工程指示 / 要求簡箋 ENGINEER INSTRUCTIONS(E.I.)

工程指示編號:	EI- 6316 / 23	修改版本:	-
	HK- 1287 / 23		
工程編號:	J 859	工程名稱:	啟德6551
收件人:	生統	發件人:	nero
工程項目:	預製窗 - 中山辦工廠巡查報告#5	日期:	07/06/2023

Factory Inspection Report

工程項目：啟德 6551 鋁窗工程（預製件窗）

Photo no: 009

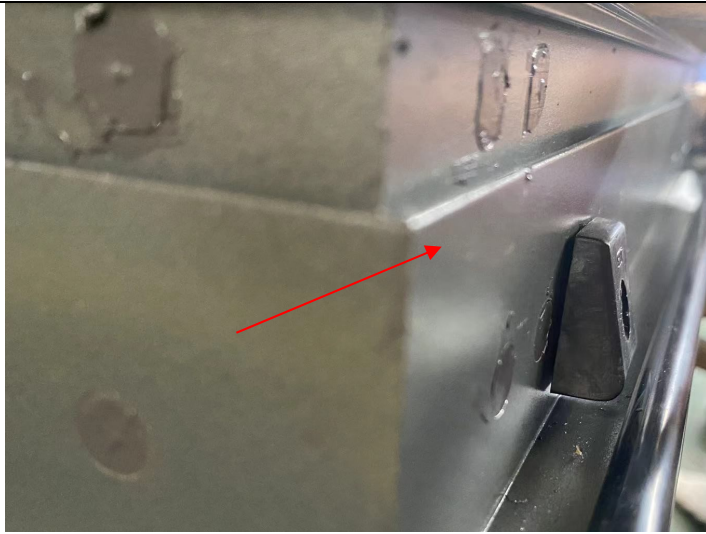
個別窗玉窗拈收緊螺絲時用力過度，導致窗拈已明顯變形，不接受。

- 1.) 個別窗玉窗拈收緊螺絲時用力過度，導致窗拈已明顯變形，不接受 (見圖 009)，執修後，可接受 (見圖 010)，加工廠需加強質檢，避免不良產品流入下一道工序。

經更換後，效果可接受。

Photo no: 013

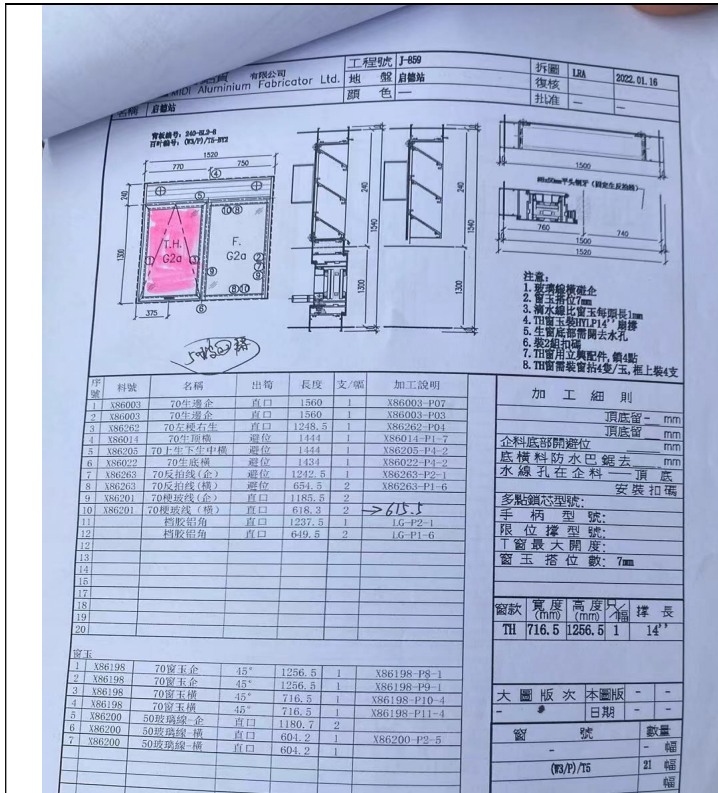
查看圖紙。

Photo no: 019

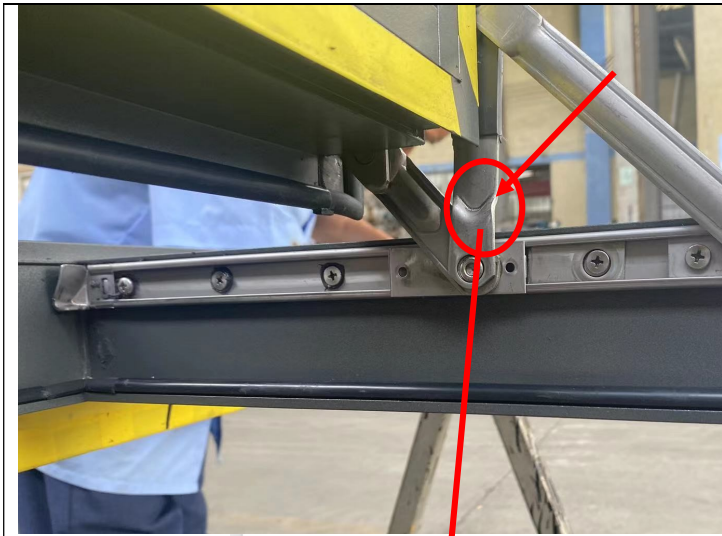
抽檢預製件窗使用的窗撐型號為：HYLP14"，據立興提供的安裝說明書，圖示圈出的螺絲應為 B 類型圓頭螺絲，現場安裝為平頭螺絲，不接受。

- 2.) 抽檢預製件窗使用的窗撐型號為：HYLP14"，據立興提供的安裝說明書，圖示圈出的螺絲應為 B 類型圓頭螺絲，現場安裝為平頭螺絲，不接受。(見圖 019)；更換螺絲後，可接受 (見圖 020)。加工廠需加強質檢，避免不良產品流入下一道工序。

經更換後，可接受。

Photo no: 024
Location: 東莞美而特
幕牆有限公司
Date: 02 Jun, 2023

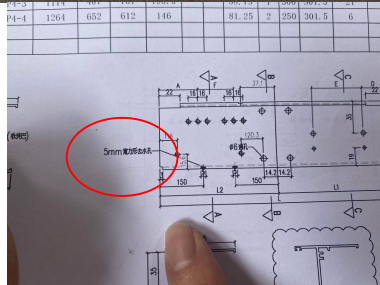
1. 請跟進和回覆報告中(photo No.024)問題,
2. 加強質檢報告中(photo no. 009, 019)內容, 避免情況再發生。

Content:
生窗窗框底橫料去水孔
見被窗拈擋住約
5mm · 而圖紙標注方形
去水孔應該為 5mm · 實
測為 15mm · 不接受,
加工廠需澄清。

- 3.) 抽檢預製件窗見生窗窗框底橫料去水孔見被窗拈擋住約 5mm，而圖紙標注方形去水孔應該為 5mm，實測為 15mm，不接受，加工廠需澄清。(見圖 024)。
